## COMUNE DI NORCIA

Lavori di riparazione con adeguamento sismico di un fabbricato di civile  
abitazione danneggiato dagli eventi sismici del 24 Agosto 2016 e successivi, ai  
sensi del D.L. 17 Ottobre 2016 n.189/2016 convertito dalla legge 15 Dicembre  
2016 n.229 e relativa ord. comm. n. 130/2022 - Testo unico e S.M.I. - e  
contestuale sanatoria edilizia ai sensi dell'art. 1 sexies del D.L. 55/2018 per  
leggere modifiche interne ed esterne

- STATO SOVRAPPONTO TRA STATO CONCESSORIO E ATTUALE;
- INDICAZIONE DELLE DIFFORMITA';
- VERIFICA DELLE TOLLERANZE;

## Tavola 07

PIANTA PIANO TERRA

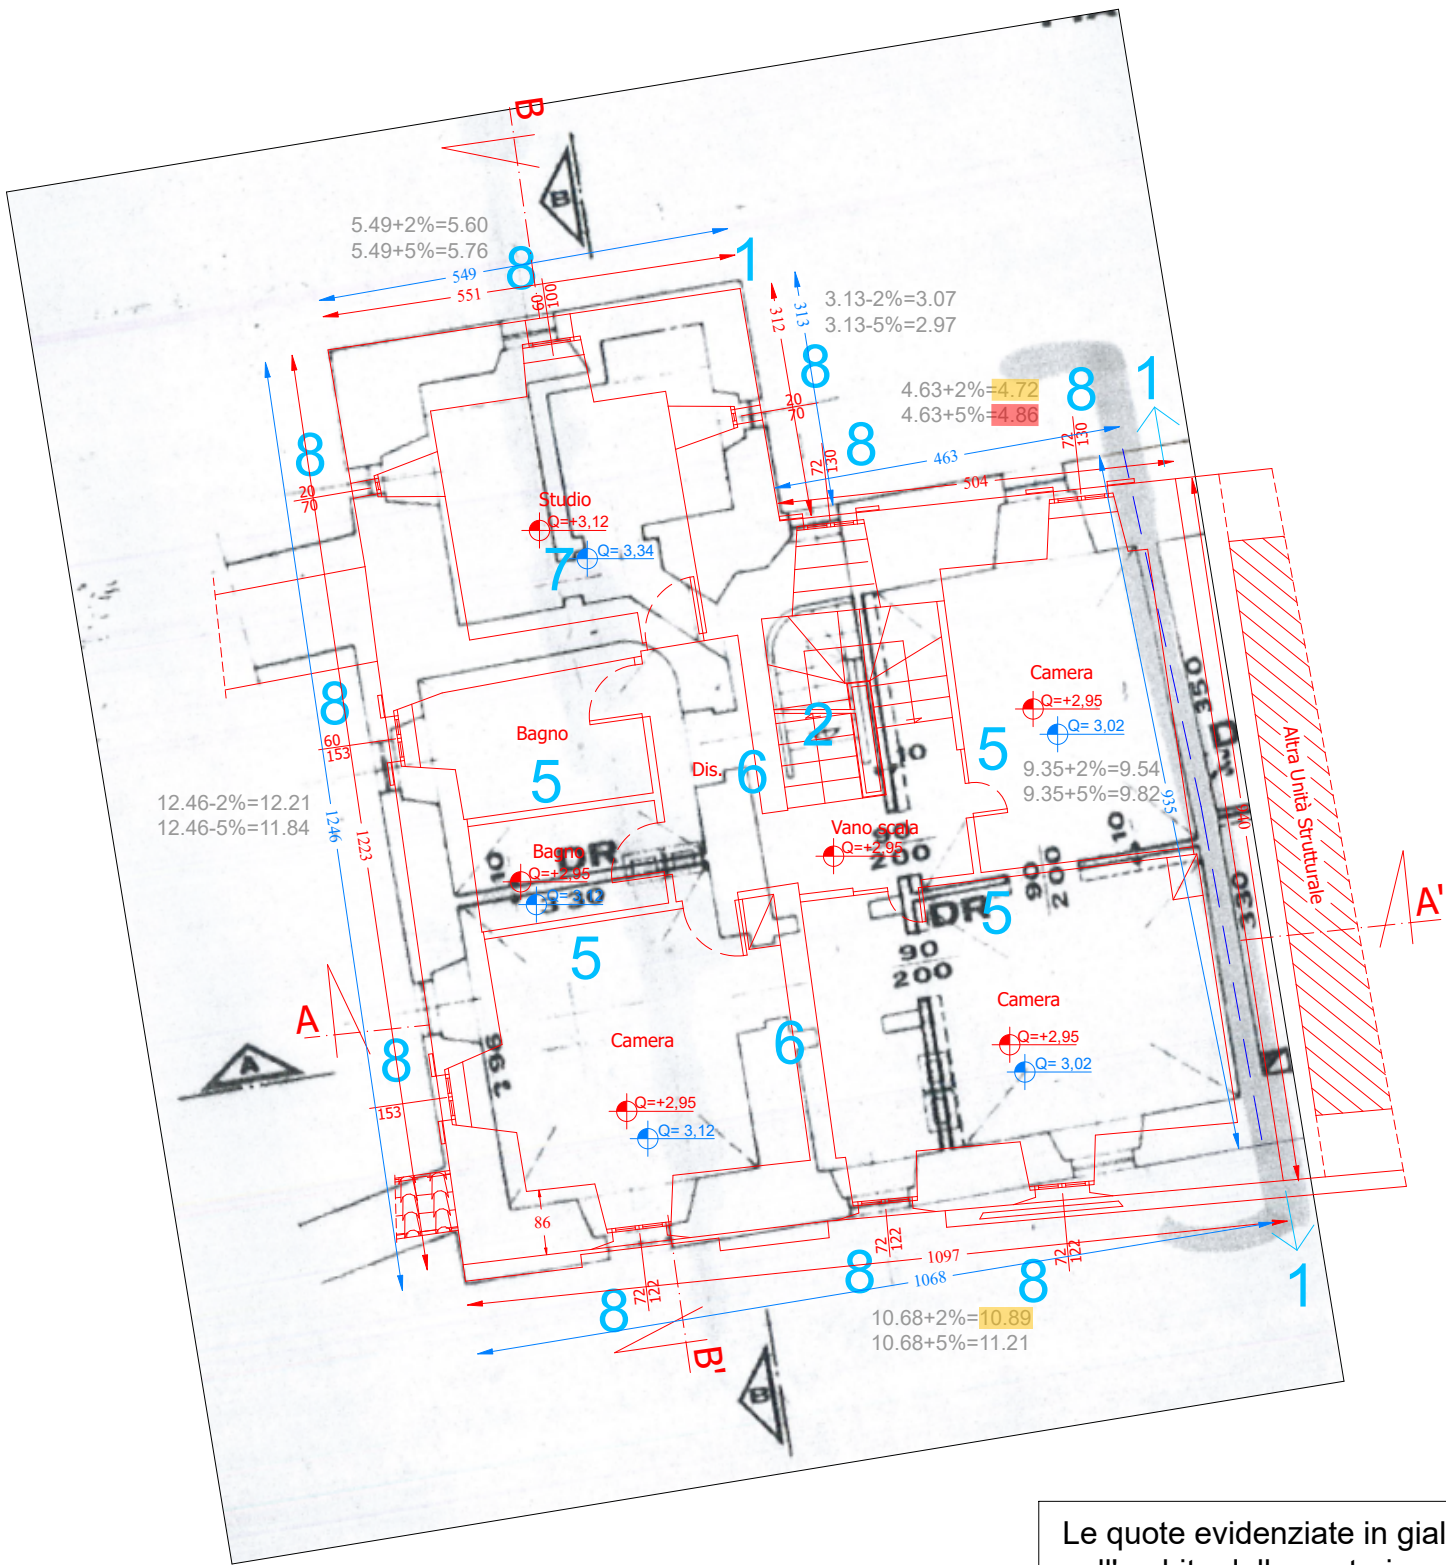
CHIUSURA DEL PASSAGGIO VERSO IL  
MAGAZZINO ADIACENTE CON CONSEGUENTE  
SEPARAZIONE DEI DUE LOCALI (MAGAZZINO  
ADIACENTE NON OGGETTO DI INTERVENTO -  
ALTRA UNITA' STRUTTURALE, RIF. PRAT.COM.LE  
N.15510 DEL 12/07/2021 - SCIA IN SANATORIA)

PROSPETTO SUD

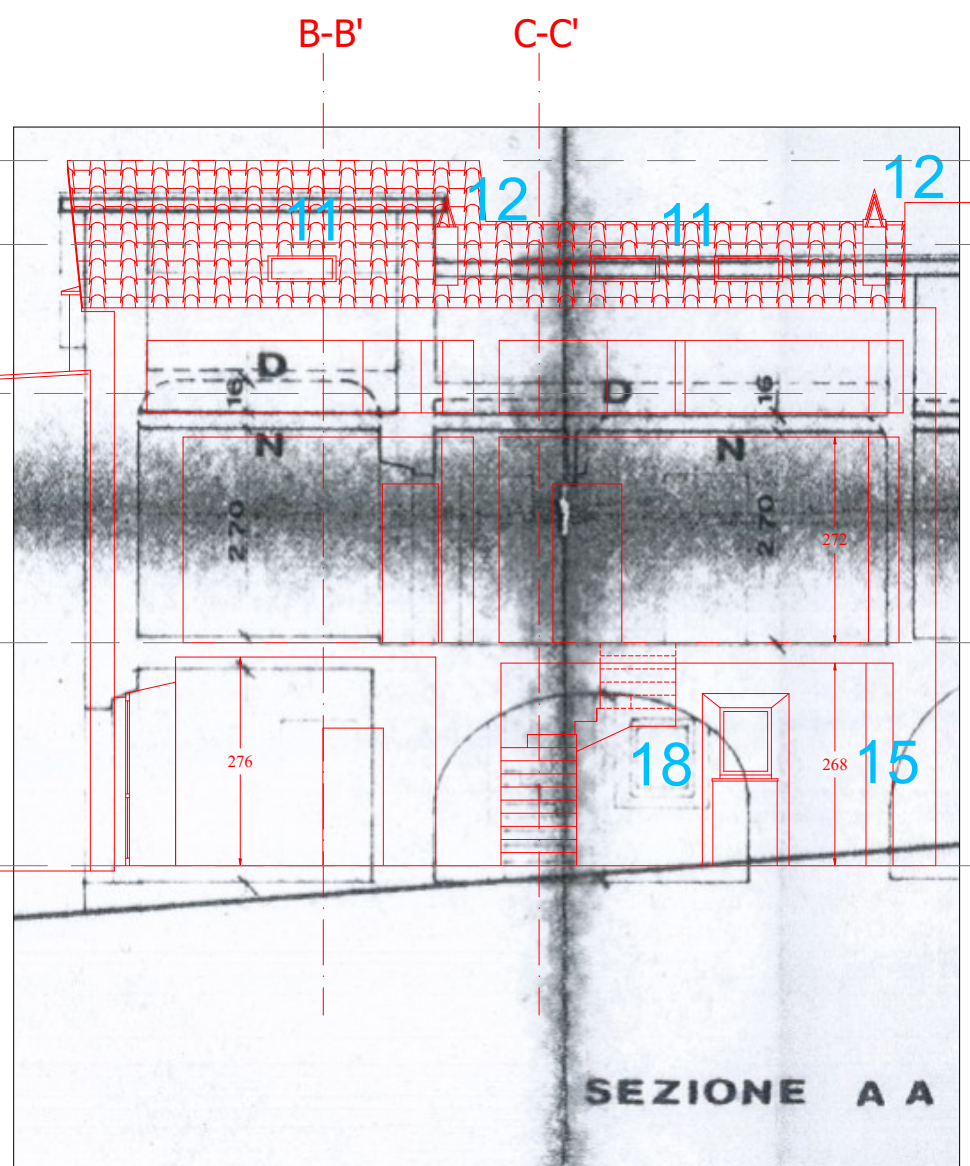
DIVERSO ANDAMENTO  
DELLA LINEA DI TERRA

SEZIONE B-B'

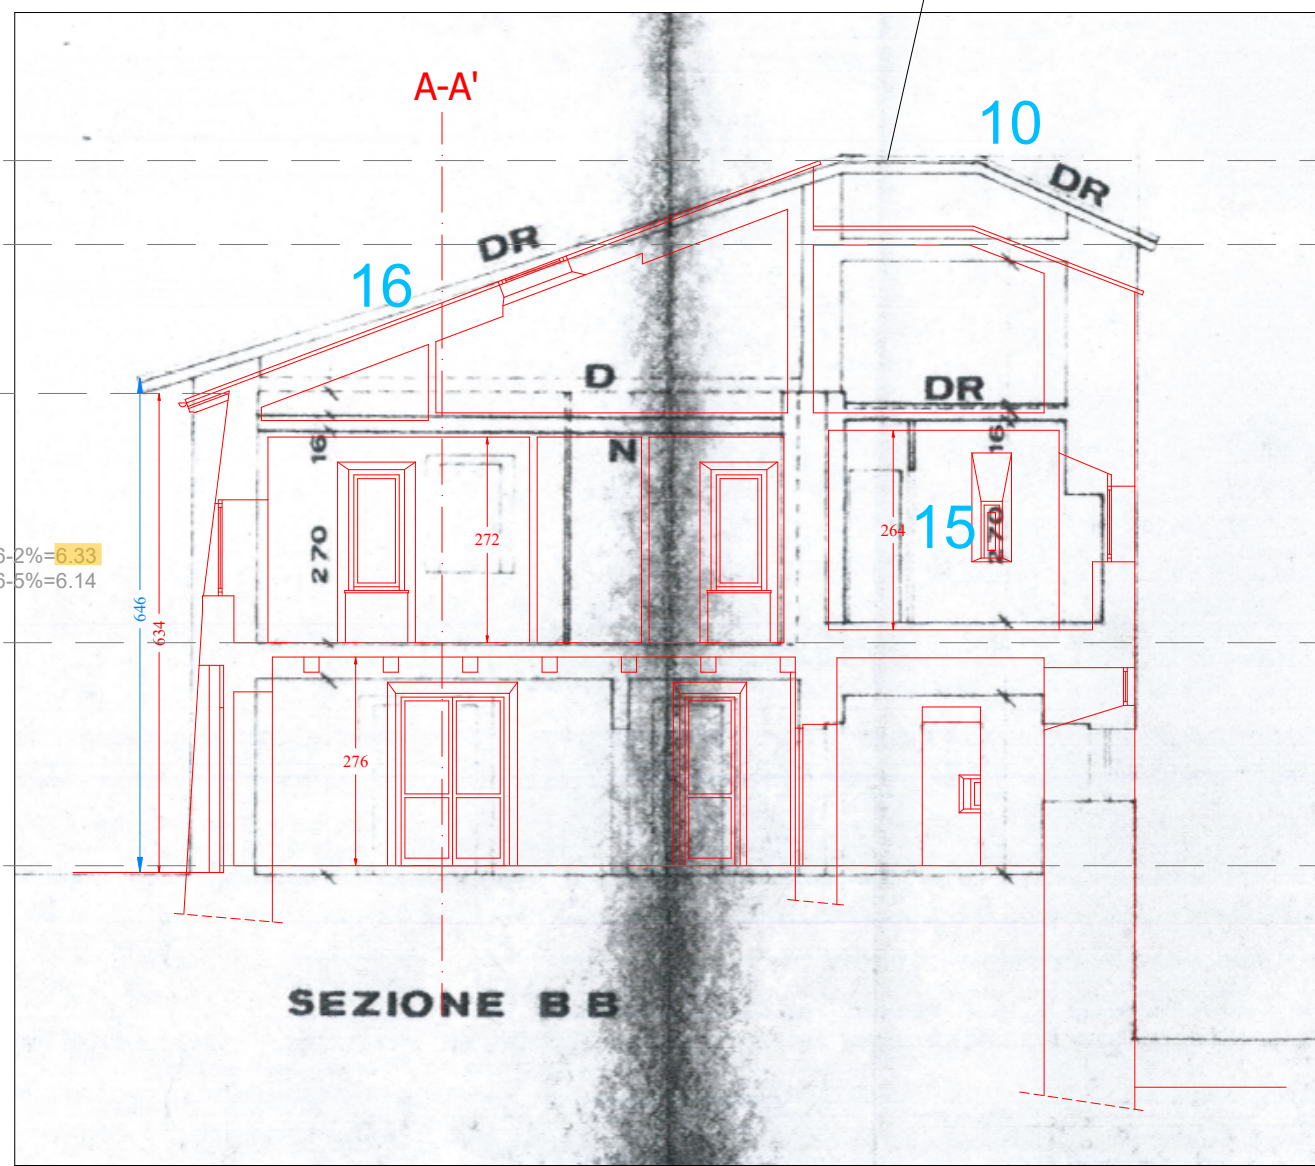
MANCATA RAPPRESENTAZIONE DI QUESTA  
PARTE DEL FABBRICATO NELLO STATO  
ASSENTITO RILEVABILE NELLA C.E. N.4802/93  
SIA IN PIANTE COPERTURA SIA NELLA DOC.  
FOTOGRAFICA ALLEGATA ALLA STESSA
